改善箇所説明図

リアホイールカバーホルダー

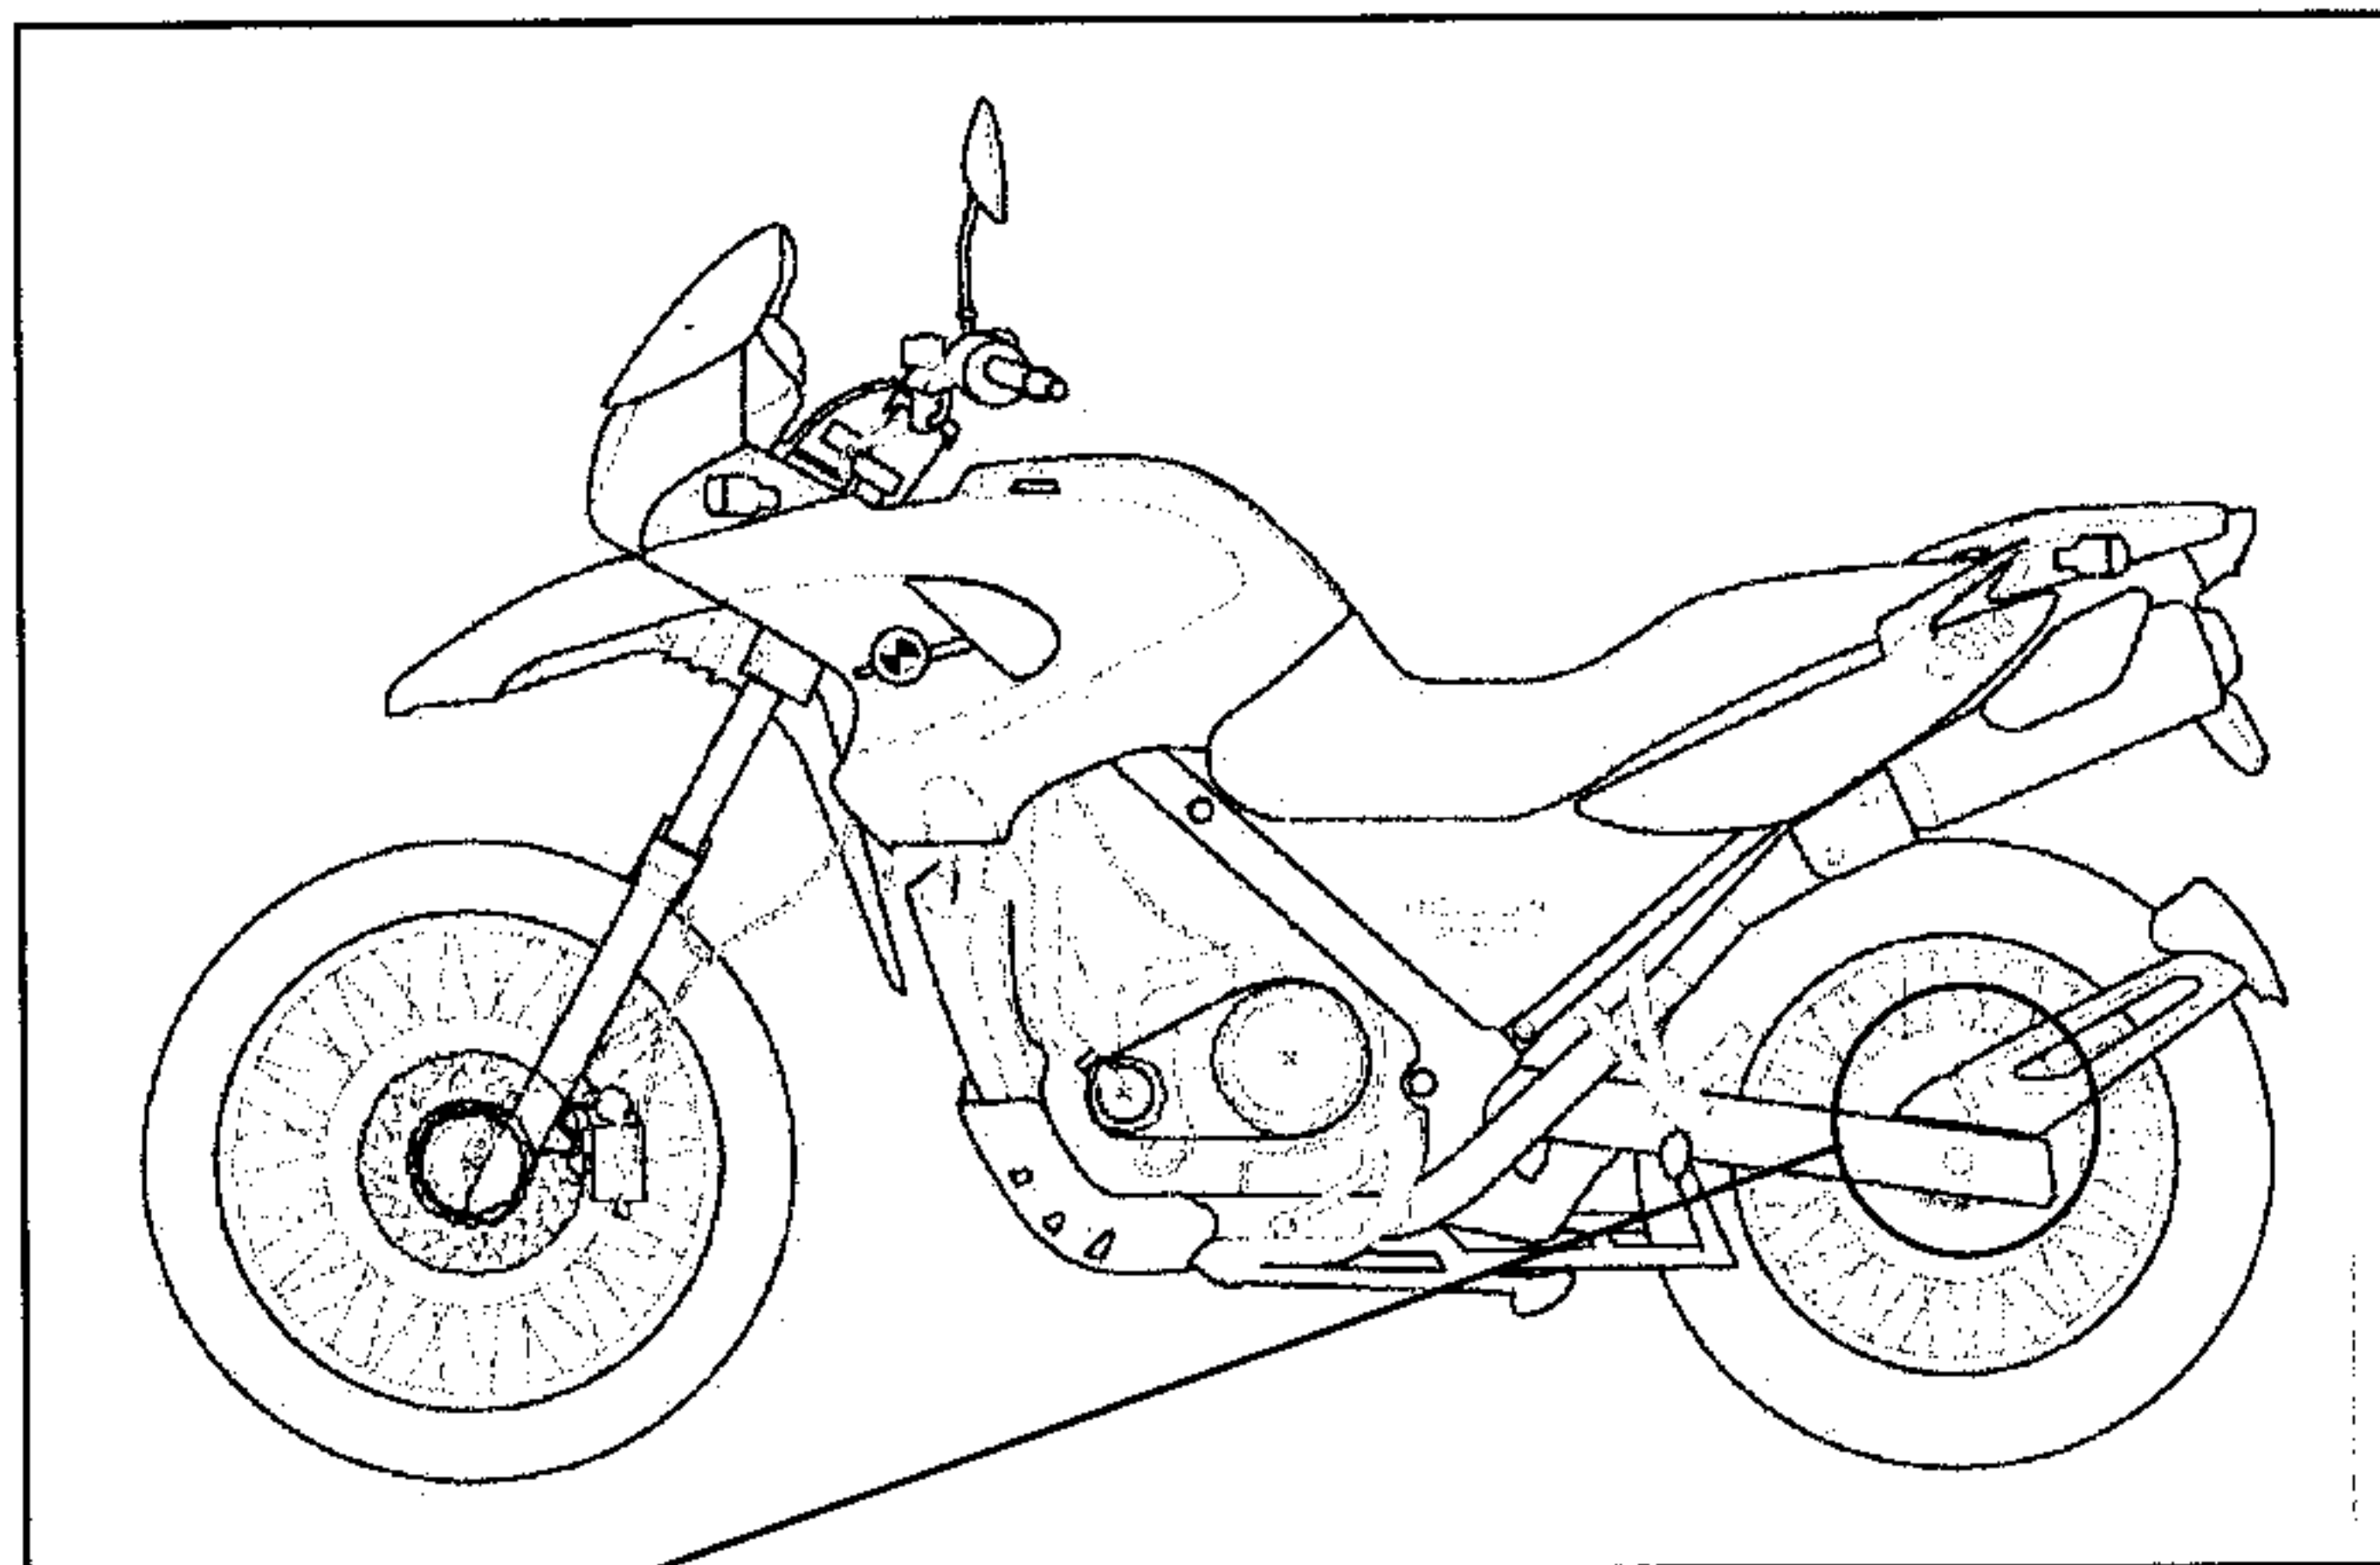
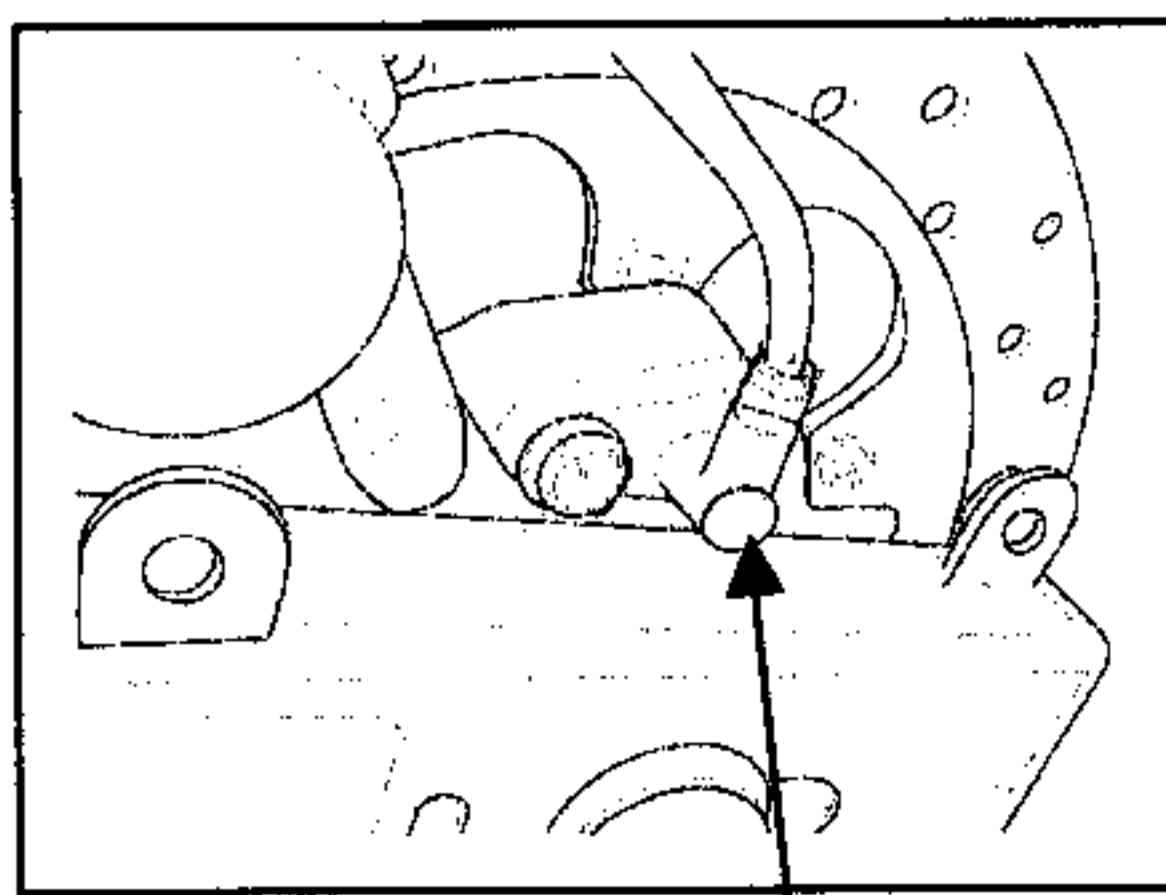
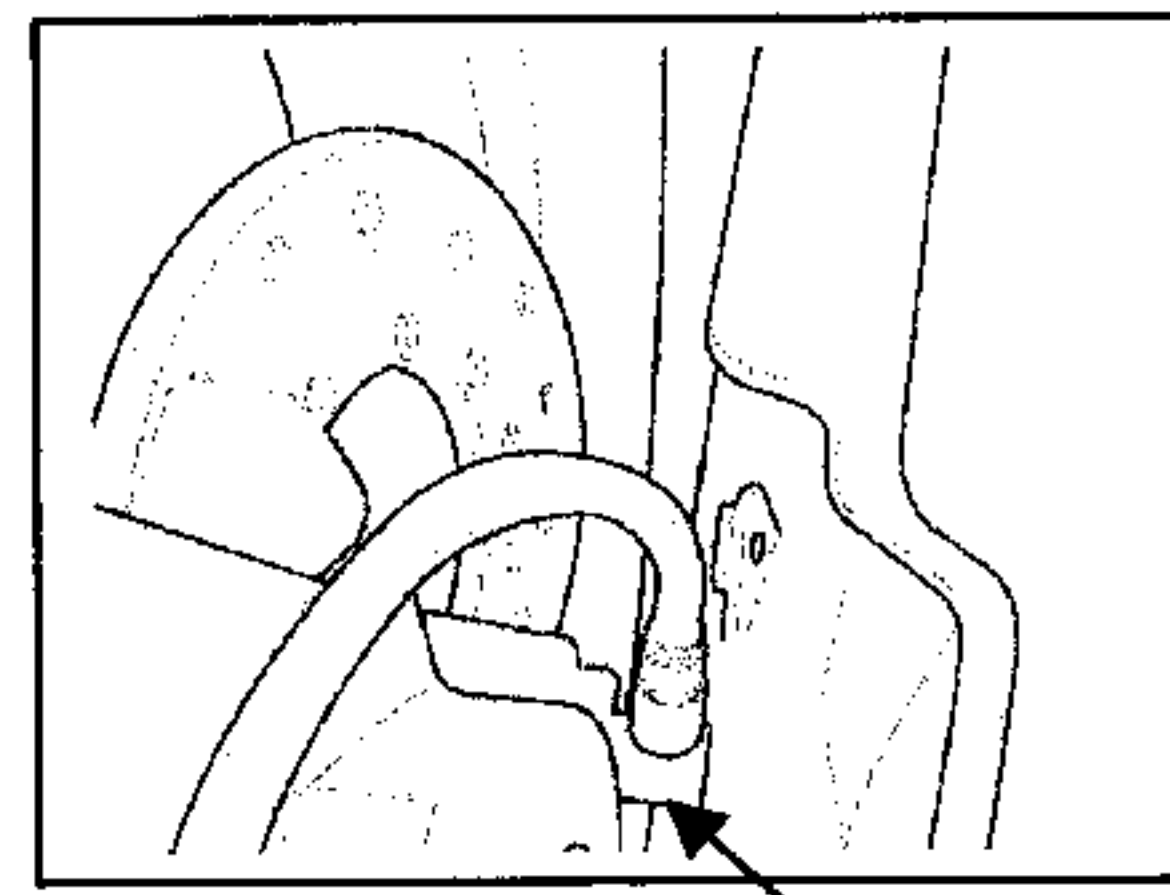
干渉箇所

基準不適合箇所

速度計において、後輪のホイールカバーホルダーの形状が不適切なため、当該ホルダーと車速センサーとが干渉し、センサーが押されて徐々に変形することがあり、最悪の場合、センサーが破損して速度信号が発信されず、速度計が作動しなくなるおそれがある。

全車両、リアホイールカバーホルダーを対策品と交換する。

リアホイールカバーホルダー後端の付け根に塗布された緑の識別ペイントの有無。
